新北市新店區碧潭段
130地號等29筆土地都更案

地質鑽探調查計畫書
(103.03.05 修正版)

審查意見回覆對照表

發文字號:103 年 01 月 28 日北府城更字第 1033410841 號

鑽探孔位與土地地號關係圖

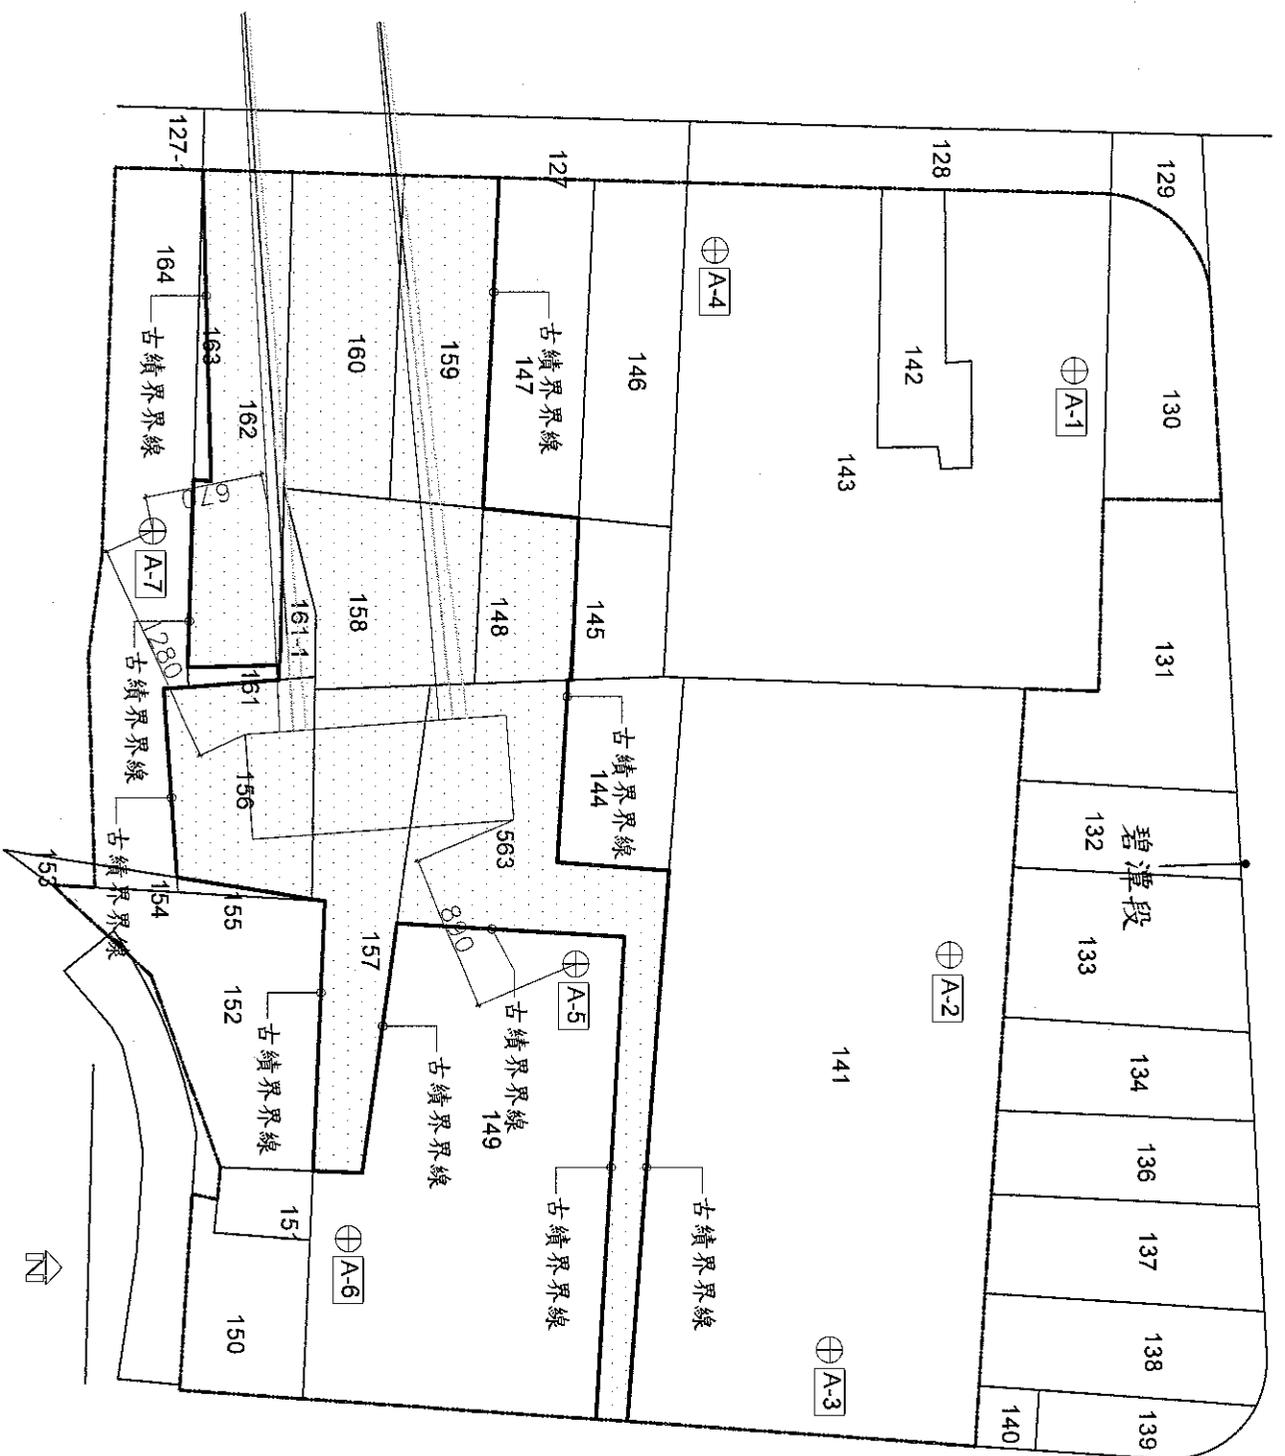
2.	本次會議合康公司所提地質鑽探調查計畫係以不拆屋並不涉及古蹟範圍為前提，惟所提供資料中並無法看出與現有建築物之關係，請補充鑽探點位、古蹟公告範圍與現況空照圖之對照疊圖，以確認是否符合市府要求。	本基地已進行現況測量在案，既有建築築物及吊橋之相對位置已明確，茲補充鑽探點位與古蹟公告範圍之相對位置圖如附圖一~附圖三所示。 就目前之預定鑽孔配置而言，所有鑽孔均非位於吊橋古蹟劃定範圍內，與既有吊橋墩座（右岸）之距離至少達7.60公尺以上，而鑽探機具之動能不大、鑽孔之孔徑在4.5"左右，加以本基地之工程地質狀況良好，施作期間並不會影響吊橋之安全，當鑽探完成後，除地下水位觀測井及水壓計之埋設外，孔內將妥以回填，孔口將以鐵製保護蓋進行保護，無安全之疑慮。 另外，因空照圖難面有球面誤差存在，其精確度亦較差，故本工程之設計仍以現況測量成果圖為依規。
五、	碧潭都更案地主自救會

成本署損失當支付補償費用等事項後，將核准函及切結書正本送本分署續處。爰本案仍請新北市政府責成實施者依本分署上述 102 年 9 月 18 日函意見辦理。倘實施者未經本分署同意即逕自進入國有土地鑽探，本分署將依相關規定處理。	
2.	另依案附合康工程公司所附之鑽探孔位與土地地號關係圖所示，鑽探孔位 A-5 位於本署經管同段 149 地號內部份國有土地，請確認該鑽探孔位地上並無建物且不影響安全。	A-5 孔位確定地上無建物且不影響安全。
八、	交通部臺灣鐵路管理局

- 鑽探孔位與土地地號關係表：
1. A-1孔：新店區碧潭段130地號
 2. A-2孔：新店區碧潭段141地號
 3. A-3孔：新店區碧潭段141地號
 4. A-4孔：新店區碧潭段143地號
 5. A-5孔：新店區碧潭段149地號
 6. A-6孔：新店區碧潭段149地號
 7. A-7孔：新店區碧潭段164地號
- 本基地內碧潭吊橋古蹟土地範圍：
- 新店區碧潭段148, 156, 157, 158, 159, 160, 161-1, 162, 563等九筆土地。

鑽探孔位與碧潭吊橋古蹟位置土地地號關係圖

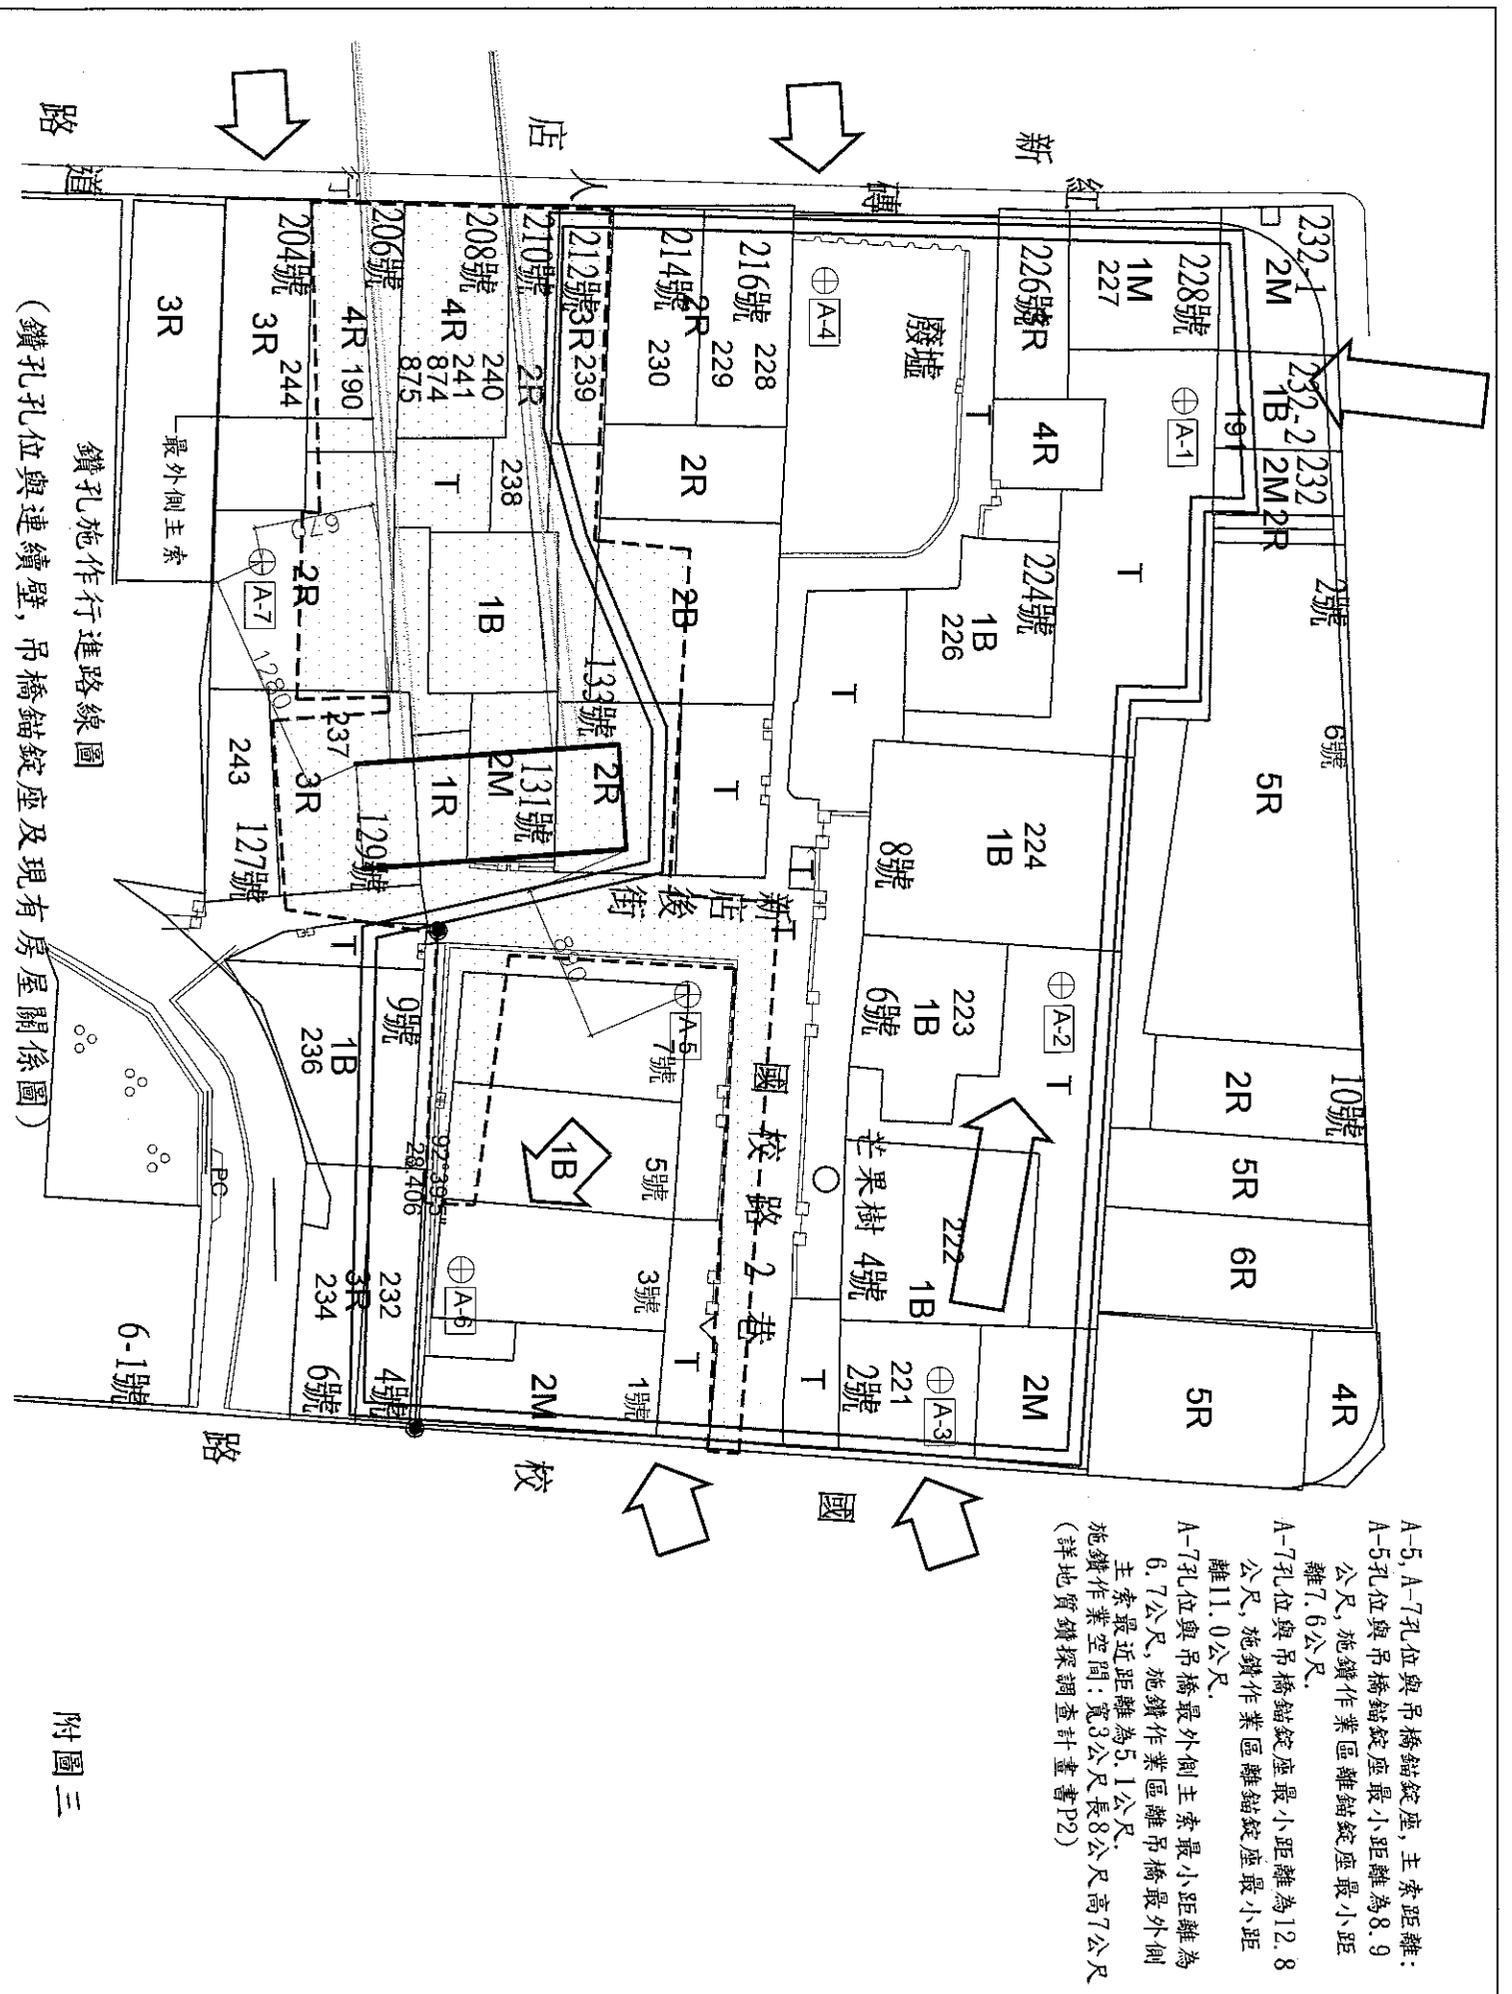
2.	<p>建議關心本案相關團體能夠依據文化局所召開吊橋東岸纜線及墩座周邊舊屋拆除施工計畫第三次審查會議結論，將鑽探作業與古蹟保護分別處理，若所提建議與保護吊橋古蹟有關則於後續文化局審查時再行提出，如此方可保護地主權益，讓本案持續推動。</p>	<p>感謝指導。</p>
二、	台灣環境保護聯盟	
1.	<p>如後附簡報資料。有關簡報第一點、第二點所提卵礫石層之力學檢驗及取樣及工作方法與內容請補充說明、第三點有關A5、A7 兩點與墩座位置之關係請作補述、第四點有關錘擊震波對墩座之影響需有深入檢討分析、第五點之善意提醒也請合康公司能夠理解。</p>	<p>卵礫石層部份，因卵礫石礫徑之影響而無法取得劈管或薄管取樣，因此，除SPT-N以外，將採全程取樣施作，以利用其特性之研判，並利用適用之經驗公式進行其力學特性推估以供工程設計之需。</p> <p>A5、A7兩點與墩座位置之關係請參閱附圖一~附圖三所示，就目前之預定鑽孔配置而言，所有鑽孔均非位於吊橋古蹟劃定範圍內，與既有吊橋墩座（右岸）之距離至少達7.60公尺以上。</p> <p>因鑽探機具之動能不大、鑽孔之孔徑在4.5"左右，加以本基地之工程地質狀況良好，施作期間並不會影響吊橋之安全，當鑽探完成後，除地下水位觀測井及水壓計之埋設外，孔內將妥以回填，孔口將以鐵製保護蓋進行保護，無安全之疑慮。</p> <p>另外，感謝 貴單位之第五點善議提醒，本公司將廣續注意。</p>

1.	有關合康公司所提 A5 及 A7 兩孔位之鑽探計畫已送本局審查一節，經本局先行與審查委員討論，該兩孔調整後之鑽探位置位於碧潭吊橋古蹟公告定著土地範圍之外，並離墩座尚有一段距離，故本局已函復請合康公司本權責辦理，惟應注意不得危及古蹟安全，不再召開鑽探計畫審查會議。若 A5 及 A7 兩孔之鑽探作業仍須進行現有建物之拆除，則須送本局審查通過後始得辦理。	依文化局 103 年 1 月 22 日北文資字第 1030115842 號函辦理。 A5 孔位現為空地，A7 孔位在碧潭段 164 地號不涉及古蹟土地範圍，在施鑽時，僅需局部拆除舊圍牆、棚架與既有建物樓板開孔，並不拆除既有房屋，故無左列顧慮。

A-5, A-7孔位與吊橋錨錠座, 主索距離:
 A-5孔位與吊橋錨錠座最小距離為8.9
 公尺, 施鑽作業區離錨錠座最小距
 離7.6公尺。
 A-7孔位與吊橋錨錠座最小距離為12.8
 公尺, 施鑽作業區離錨錠座最小距
 離11.0公尺。
 A-7孔位與吊橋錨錠座主索最小距離為
 6.7公尺, 施鑽作業區離吊橋錨錠座
 主索最近距離為5.1公尺。
 施鑽作業空間: 寬3公尺長8公尺高7公尺
 (詳地質鑽探調查計畫書P2)
